Comune di Viggianello

***Normativa regionale, nazionale ed europea
sulla valutazione di impatto ambientale di centrali
termoelettriche localizzate in aree protette.***

***Aspetti tecnico-giuridici legati al progetto di
riconversione a "biomasse" della Centrale elettrica del
Mercure***

Mantova - Venezia, 18 gennaio 2006

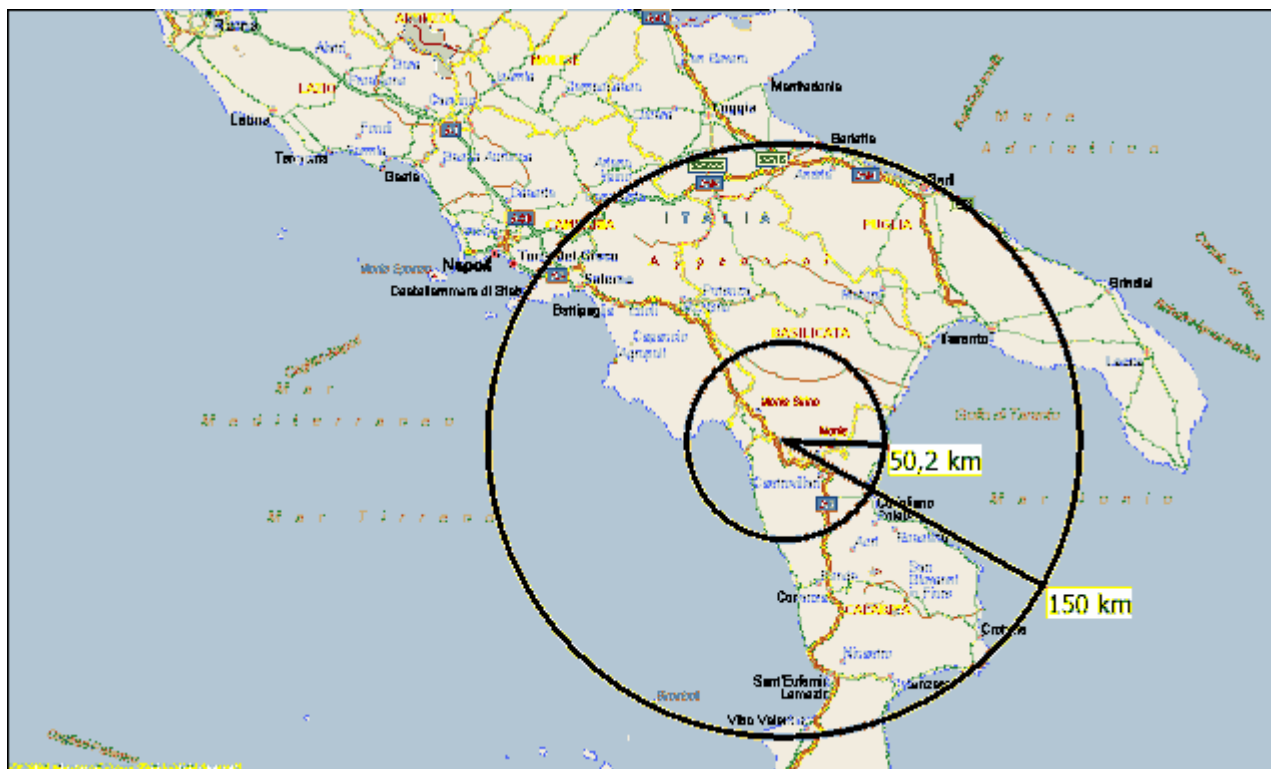
Il problema è che per un cerchio di raggio 50 km e centro a Laino Borgo, la superficie marina è di circa 1100 km² contro una superficie totale di 7854 km², quindi il 14% circa. Quindi le zone di terraferma sono circa l'86% (6754 km²)

Invece una superficie di raggio 150 km e centro sempre a Laino, misura 70 685 km², di cui il semicerchio sud ovest, delimitato dal diametro che va da Napoli a Lamezia Terme è praticamente tutto mare, oltre ad una superficie di circa 6300 km² nel Golfo di Taranto. Restano quindi disponibili circa 29 000 km², pari al 41% del totale.

Le superfici sono naturalmente stimate con una certa approssimazione, ma è sufficiente uno sguardo alla carta geografica sotto riportata per avere una conferma visiva delle stime precedenti.

Se si vogliono estrapolare i dati relativi al raggio di 50 km, la stima corretta è la seguente:

$35\,600 \text{ t/a} / 6\,754 \text{ km}^2 \times 29\,000 \text{ km}^2 = 152\,857 \text{ t/a}$ pari a $179\,832 \text{ m}^3/\text{a}$, un dato perfettamente congruente con quello stimato dalla Regione Piemonte di $195\,900 \text{ m}^3/\text{a}$ per una superficie forestale di pari estensione.

Fig. 1. — Otter sprainting activity in Pollino National Park, showing three categories of intensity (spraints/km) recorded in 32 stretches of watercourse.

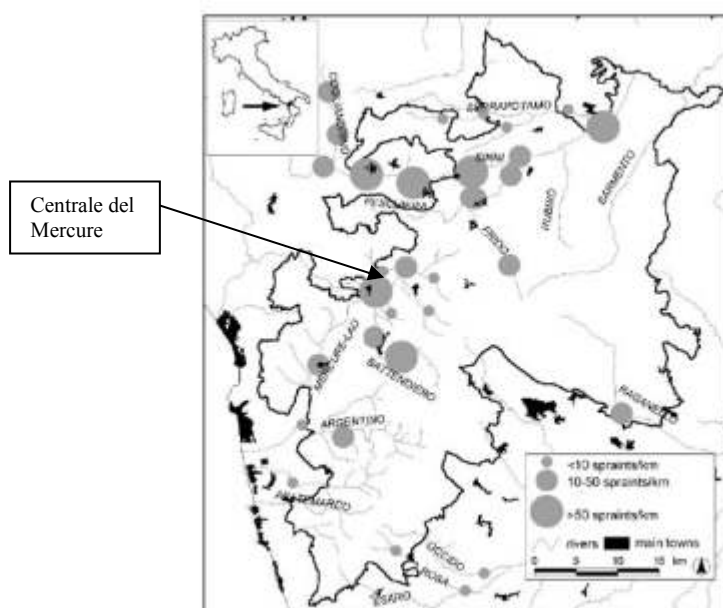
Riportiamo la figura che mostra la distribuzione dei rilevamenti, a cui abbiamo aggiunto la collocazione di massima della centrale, evidentemente situata in zona piuttosto frequentata dalla lontra (*otter* in lingua inglese).
